הנדון : מכרז פומבי 03/2025 עבודות בינוי, מערכות וגמרים למכון PET CT במרכז הרפואי הלל יפה- מענה על שאלות הבהרה

להלן מענה על שאלות הבהרה למכרז שבנדון.

מענה לשאלת הבהרה מס' 8 - צילום מתכנית קרינה:

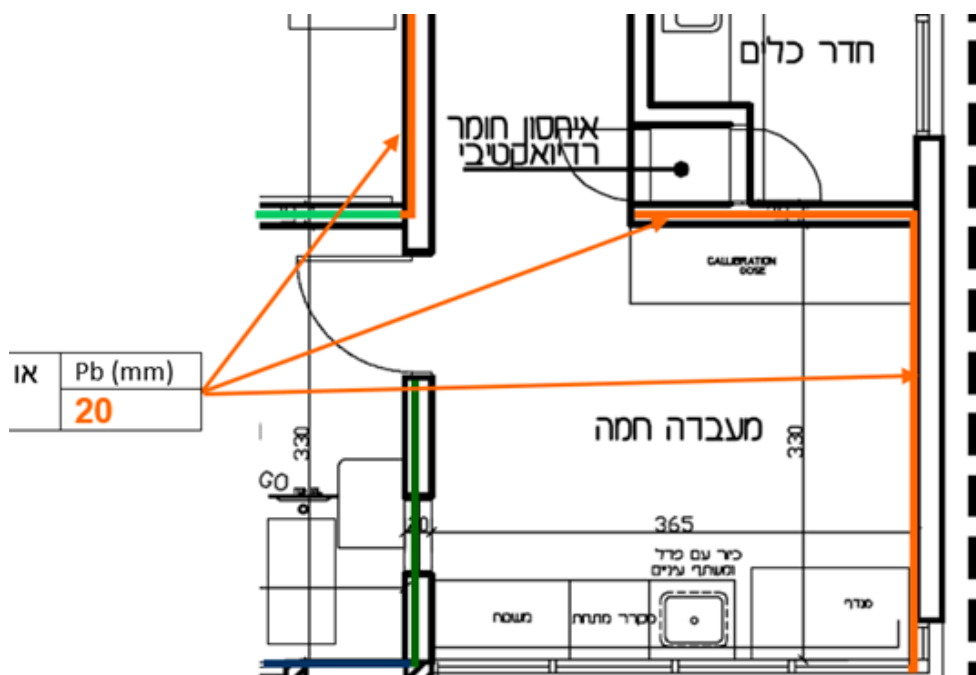
7.	כתב כמויות	פרק 88 – עבודות ביק – איזה רשת, איזה מבנים – סעיף לא ברור	מדובר על תכנון והקמה של רשת אלחוט למתחם בעלות מוערכת של 115,000 ₪ כמחיר בסיס.
8.	תכנית מיגון עופרת	תכנית OPL-007 – מיגון עופרת – חדר 09 (מעבדה חמה) ממוגן עופרת גם בקיר החיצוני. כידוע קירות חיצוניים לא ממגנים בעופרת. ואם כך בחדר זה דרוש האם החלונות ממוגנים ומה הנתונים	ההערה לגבי מיגון הקיר החיצוני בחדר החם נכונה ואכן לא נדרש מיגון לקיר זה. ראו תוכנית מתוקנת בהמשך מסמך זה.

מענה לשאלת הבהרה מס' 10 - תכנית מיגון קרינה - אדריכל

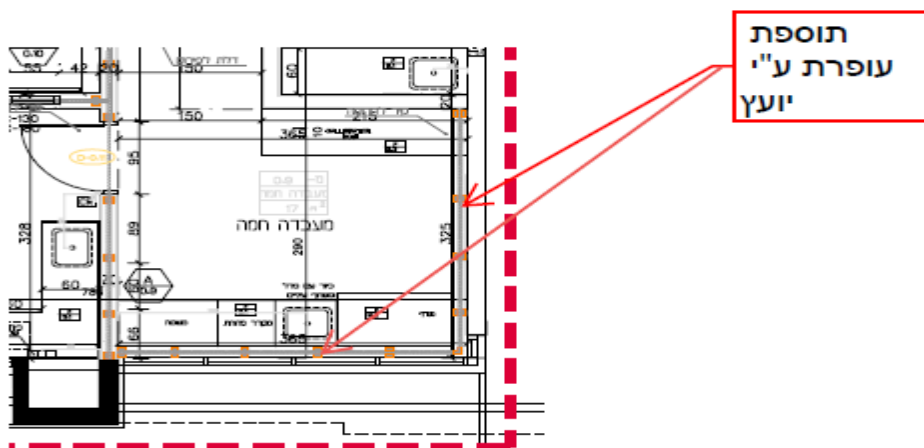
10.	תכנית מיגון עופרת- אדריכל	קיר מערבי בחדר מעבדה הנמשך לכל אורך המסדרון מתואר בתכנית מיגון העופרת כקיר גבס. ואילו בתכנית הריסה הוא קיים כקיר בלוקים	מדובר בקיר בלוקים לא להריסה + מצופה גבס+ עופרת – ראה תוכנית מצורפת

חדר מעבדה חמה
